TRIBUNALE ORDINARIO di MACERATA

**Procedura
esecutiva:**

R.G. n. 58/2025

DIFFORMITA' E IRREGOLARITA' EDILIZIE RILEVATE
Via Sicilia 52-25/A, Civitanova Marche (MC)
Foglio 7, part.IIIa 204, sub 6-7

Piano terzo

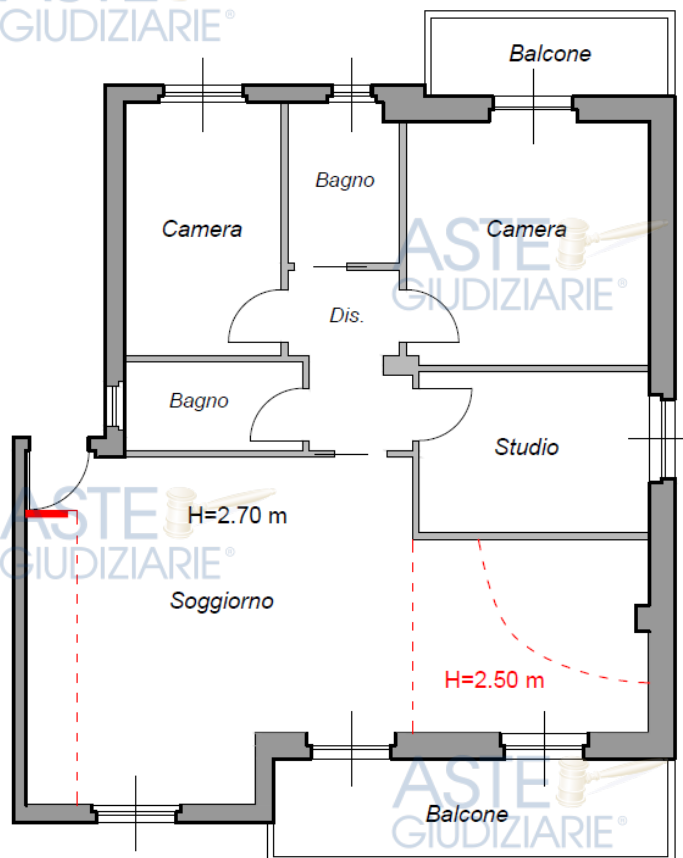
U.I. SUB 32: Difformità urbanistica-edilizia riscontrata

Nella zona soggiorno dell'u.i. in oggetto risultano presenti:

- una spalletta realizzata in cartongesso in prossimità del portoncino d'ingresso a ridosso della parete confinante con l'unità immobiliare adiacente;
- controsoffittature con velette in cartongesso e ribassamenti del soffitto del soggiorno.

La difformità risulta regolarizzabile tramite la procedura di:

- C.I.L.A. in sanatoria per la regolarizzazione della difformità relativa alla diversa distribuzione interna;
- aggiornamento della planimetria catastale.
